改善箇所説明図-②

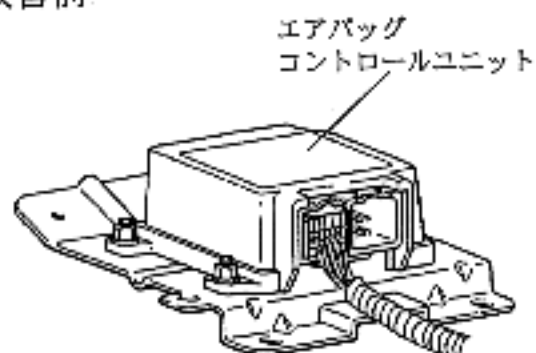
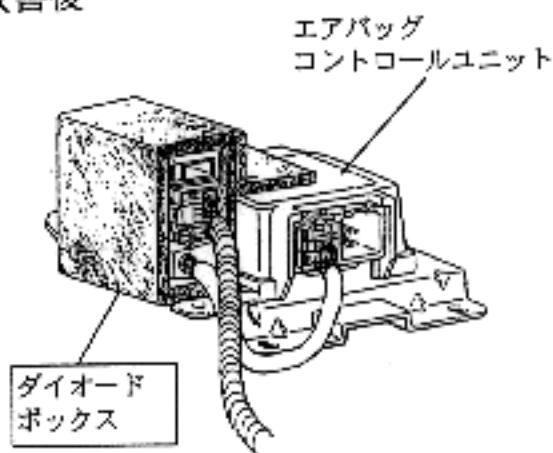
全車両、当該コントロールユニット電源端子部にダイオードボックスを追加する。

識別：エンジンルームにあるネームプレート右側に白色または黄色ペイントを塗布する。
